Référence interne d'exocad : n°271391

Produit d'exocad et son nom commercial: *exoplan 3.1 Rijeka*

Avis de sécurité n°271391 concernant *exoplan 3.1 Rijeka*

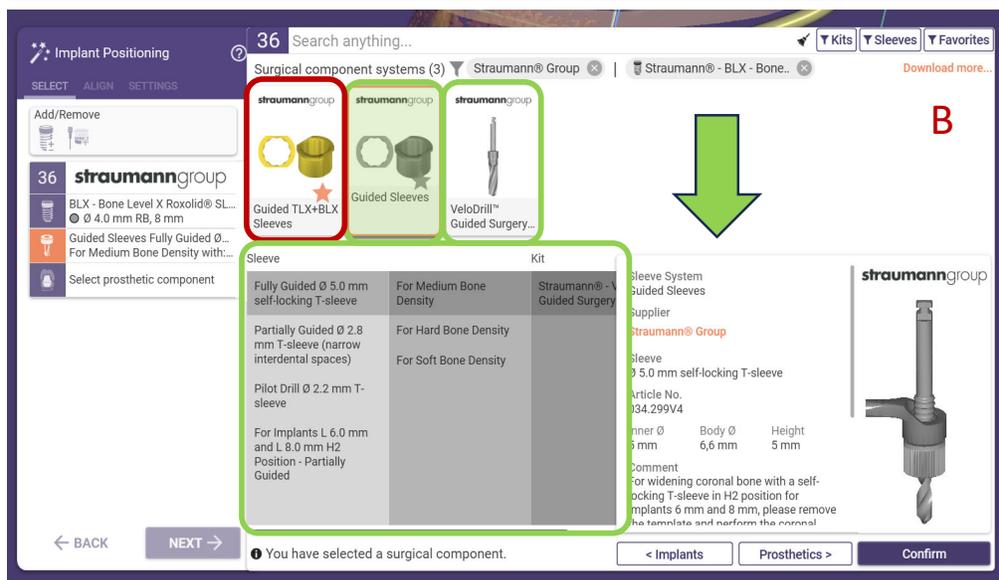
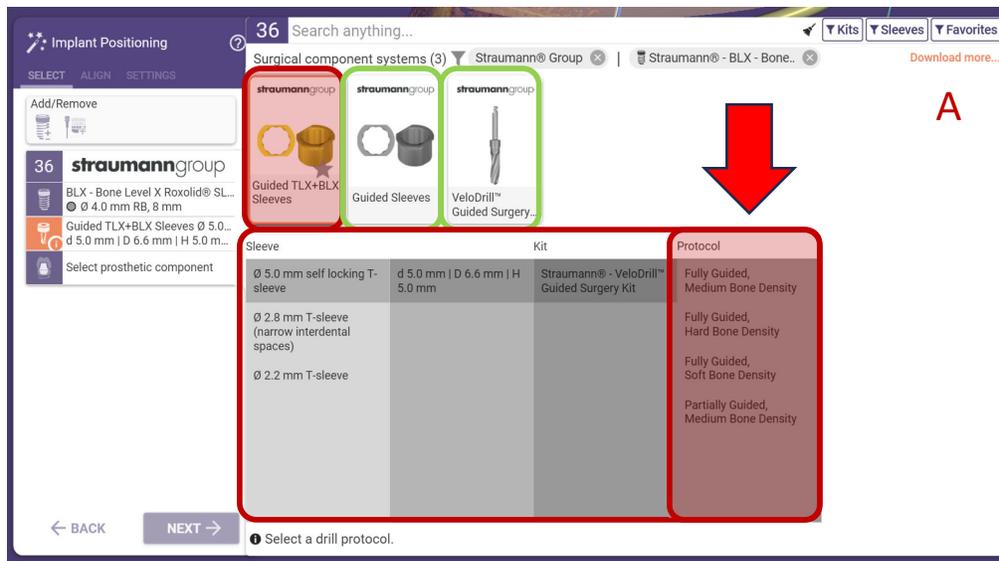
Bibliothèques concernées : Les bibliothèques concernées sont celles de protocoles de forage complets de Straumann® BLX/TLX/VeloDrill qui peuvent être identifiées par les valeurs suivantes du tag "<SignatureDate>" dans leur fichier config.xml correspondant :

Le problème est un dysfonctionnement du logiciel qui filtre incorrectement les informations de compatibilité contenues dans la bibliothèque des implants Straumann® BLX/TLX, ainsi que dans les bibliothèques des protocoles de forage complets pas à pas Straumann® affectées, où plusieurs sous-protocoles existent, par exemple, pour os dur, moyen et mou. Le logiciel ne filtre pas les positions de hauteur de manchon non prises en charge pour un sous-protocole particulier et affiche à la place TOUTES les positions possibles pour tous les sous-protocoles.

- 1) N'utilisez pas les bibliothèques affectées (voir le paragraphe "Bibliothèques concernées" ci-dessus) avec *exoplan 3.1 Rijeka*,
- 2) Actualisez le logiciel *exoplan 3.1 Rijeka* et, si vous avez l'intention d'utiliser les bibliothèques concernées, mettez également à jour les nouveaux protocoles de forage complet étape par étape Straumann® BLX/TLX /VeloDrill, qui peuvent être téléchargés sur <https://exocad.com/integration/exoplan-library-integration>.

Illustration 2 : Exemple de combinaison critique entre une position de manchon incompatible avec le protocole de forage complet sélectionné. Voir l'explication détaillée dans l'image.

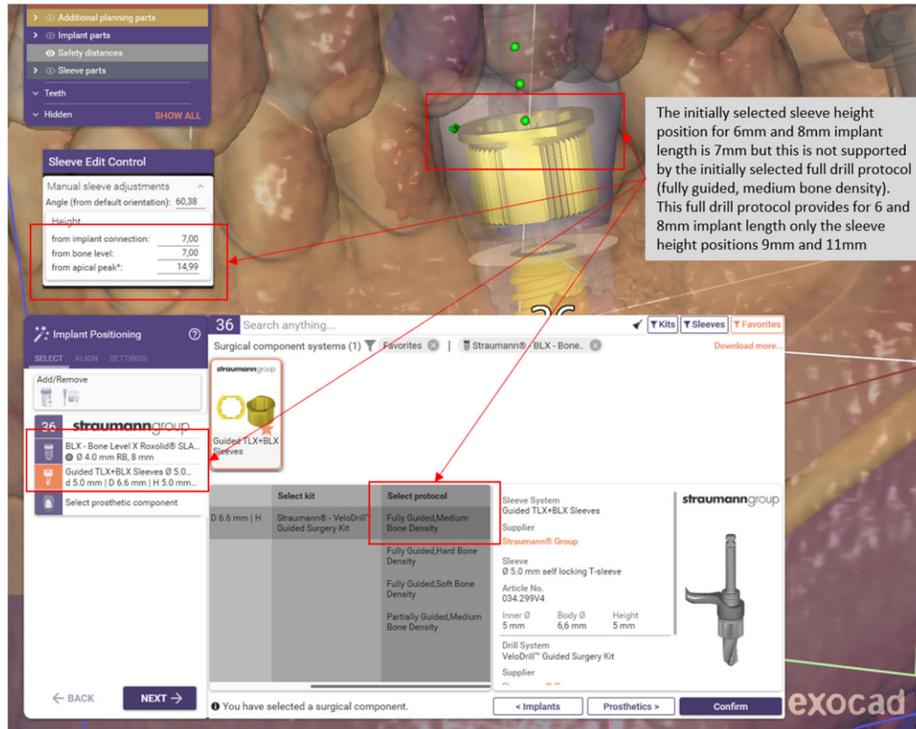
Le dysfonctionnement se produit aussi quand l'utilisateur ajuste la position en hauteur initiale du manchon à une valeur correcte (par exemple, 9 mm) et la retourne à celle incompatible de 7 mm en l'entrant manuellement dans la fenêtre « Contrôle d'édition du manchon ». D'autres méthodes de changement de la position en hauteur du manchon, comme au travers du widget correspondant, ne sont pas affectées.

Lorsqu'un implant Straumann® BLX/TLX de 6 mm ou de 8 mm de longueur est utilisé en combinaison avec un manchon Straumann® BLX/TLX et le kit Straumann® VeloDrill avec les protocoles de forage complets, le logiciel place le manchon pour le protocole initialement sélectionné, « Fully Guided Medium Bone Density », à une hauteur de 7 mm (voir illustration 2). Cependant, pour ce protocole, seules les hauteurs de 9 mm et de 11 mm sont autorisées. En interne, le logiciel sélectionne le protocole pour une hauteur de manchon de 9 mm et l'affiche également dans le protocole chirurgical (voir illustration 3). Si un utilisateur suit la séquence du protocole à partir du rapport chirurgical en imprimant et en utilisant ce guide avec cette mauvaise position de manchon, la profondeur de forage serait de 2 mm de plus que prévu et pourrait endommager les structures anatomiques à risque à proximité des positions apicales de l'implant (par exemple, les nerfs ou les racines des dents voisines).

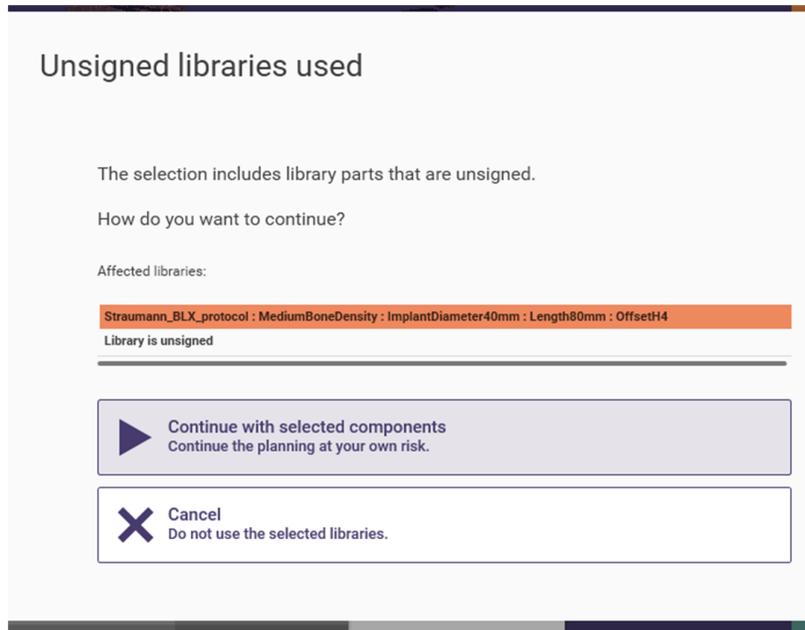
- 2) En conséquence de la mise sur liste noire, si l'utilisateur tente de sélectionner un composant dans la bibliothèque affectée, il reçoit un message indiquant que la bibliothèque de protocole de forage complet sélectionnée est marquée comme "non signée" (voir illustration 4) et ne doit plus être utilisée. Ce message apparaît lorsque l'utilisateur sélectionne la bibliothèque de protocole mise sur liste noire, ainsi qu'avant la génération des données de planification de l'implant et du guide chirurgical. Les utilisateurs avertis par cet avertissement doivent cliquer sur "Annuler" et non sur "Continuer". Si les utilisateurs cliquent sur "Continuer", ils le font à leurs propres risques.

Illustration 5 : Message indiquant une bibliothèque non-signée pour une bibliothèque de Straumann® full drill protocole sur liste noire, quand l'utilisateur ouvre une scène contenant déjà une bibliothèque concernée.

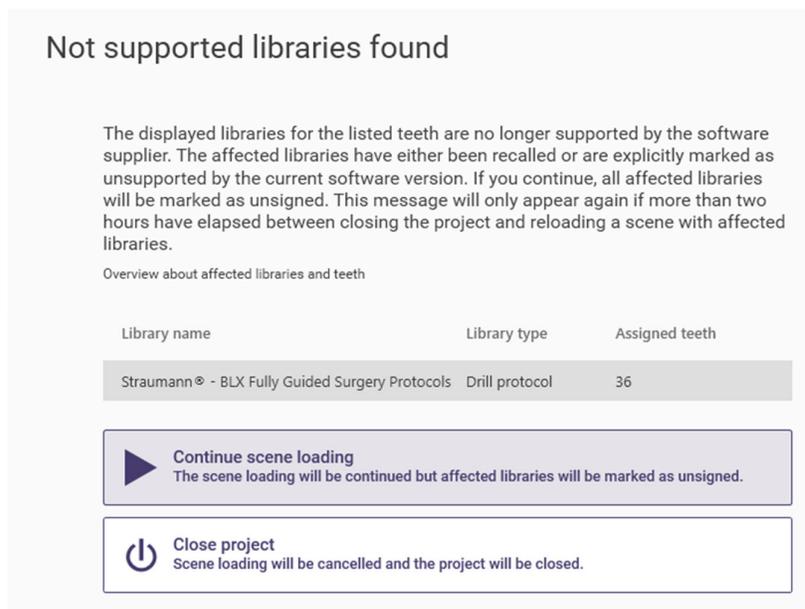
- 3) Si un fichier de scène de planification d'implant (fichier contenant toutes les informations sur une scène de planification ou de conception, par exemple, l'état du flux de travail, les objets de la scène) est chargé dans *exoplan* et qu'il a précédemment utilisé la bibliothèque de protocole mise sur liste noire dans la planification de placement d'implant, un message d'avertissement apparaît pour informer l'utilisateur de la bibliothèque non signée (voir illustration 5).
